東通原子力発電所1号炉審査資料	
資料番号	A1-CA-0078
提出年月日	2020年9月10日

東通原子力発電所
基準地震動策定のうち地下構造の評価について
(コメント回答)

2020年9月10日
東北電力株式会社

審査会合におけるコメント

2.2 原子炉建屋基礎地盤の工学的特性 (16) 敷地の屈折法弾性波探査速度区分図

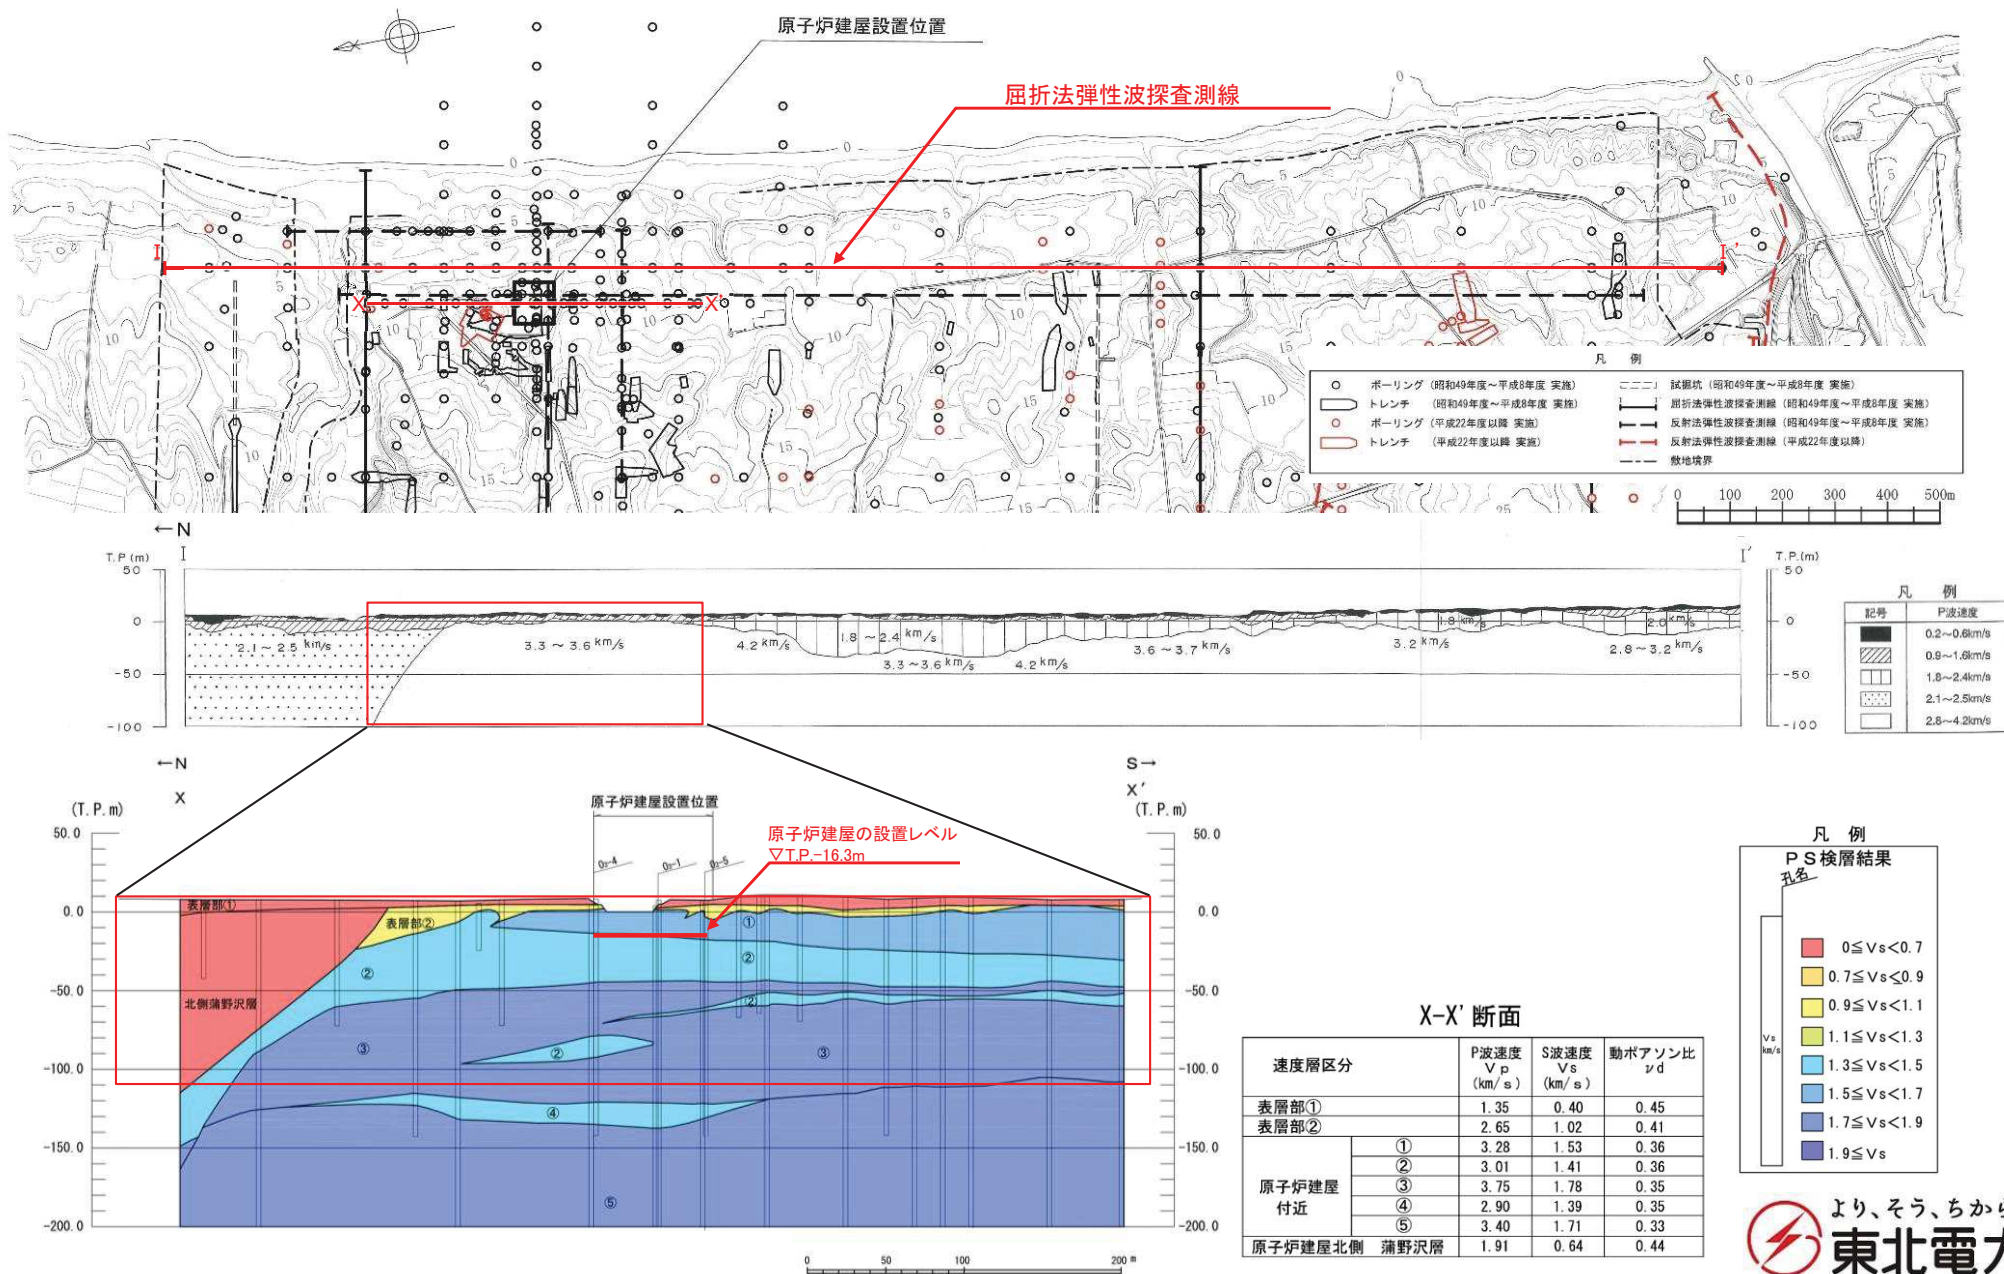
No.	コメント時期	コメント内容	今回ご説明資料の掲載箇所
S164	令和2年6月4日 第865回審査会合	原子炉建屋基礎地盤の速度構造について、弾性波探査等、PS検層以外の調査結果があれば示すこと。	本資料 p.32
S165	令和2年6月4日 第865回審査会合	解放基盤表面(T.P.-16.3m)とその振動特性を評価する自由地盤位置(T.P.+2.0m)のせん断波速度や岩種の関係が分かるように根拠も含め明記すること。	本資料 p.39 補足説明資料 p.58
S166	令和2年6月4日 第865回審査会合	自由地盤の鉛直アレイを用いた検討として応答スペクトル比や伝達関数を提示しているが、1次固有周期等の共通する特徴について、記載の充実を図ること。	本資料 p.102
S167	令和2年6月4日 第865回審査会合	敷地内臨時高密度観測の検討における表層地盤が基準化スペクトル形状に与える影響の検討に関し、地盤種別の違いの影響についての説明を充実させること。また、全観測点の微動アレイ探査結果も示すこと。	本資料 p.72 補足説明資料 p.55, 56
S168	令和2年6月4日 第865回審査会合	地盤モデルの策定では地震動評価の違い等から浅部地盤と深部地盤に区分けした上で検討を行っているが、区分け根拠が明確に分かるように記載を充実させること。	本資料 p.98
S169	令和2年6月4日 第865回審査会合	浅部地盤モデルの策定において、信号成分に基づく検討及び観測記録に基づく検討の2つを行っているが、それらの位置付け・関係についてより詳細に説明を加えること。	本資料 p.100, 148

- 敷地における屈折法弾性波探査結果を記載した[S164]。

➤ 屈折法弾性波探査による速度構造は、PS検層結果による速度層構造図と概ね同様の傾向が認められる。
